改善箇所説明図

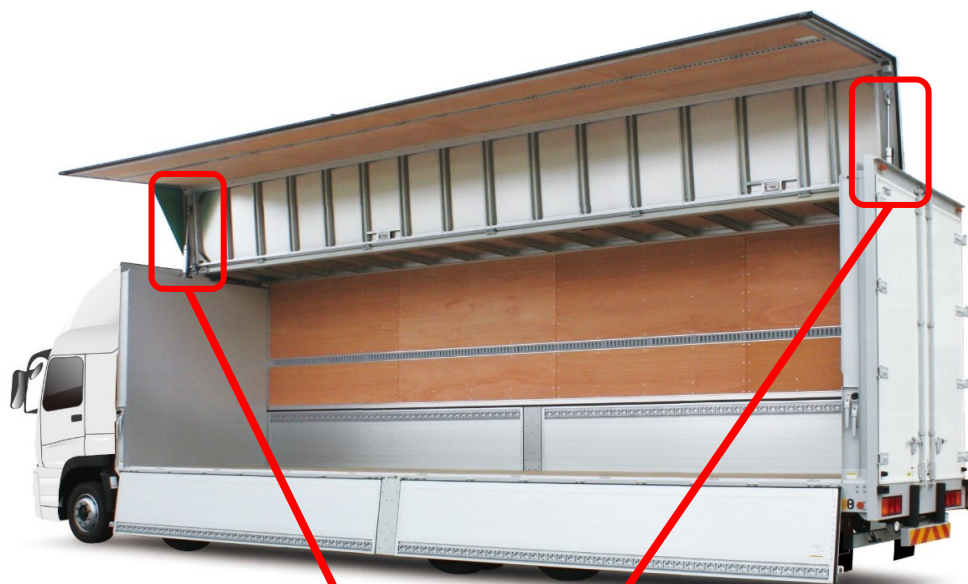
油圧シリンダー
(前後左右 4本)

は交換部品を示す。

ウイング車の荷台において、油圧シリンダーのピストン部のシール構造が不適切なため、油圧が上げ側から下げ側(=ピストンロッド側)へ抜けることがある。そのため、ウイング開放時にウイングが下がり、最悪の場合、荷物の積み降ろし時に負傷するおそれがある。

全車両、油圧シリンダーを対策品に交換する。

改善実施済車には、運転席側ドア開口部のドアストライカー付近にNo.5442のステッカーを貼付けする。
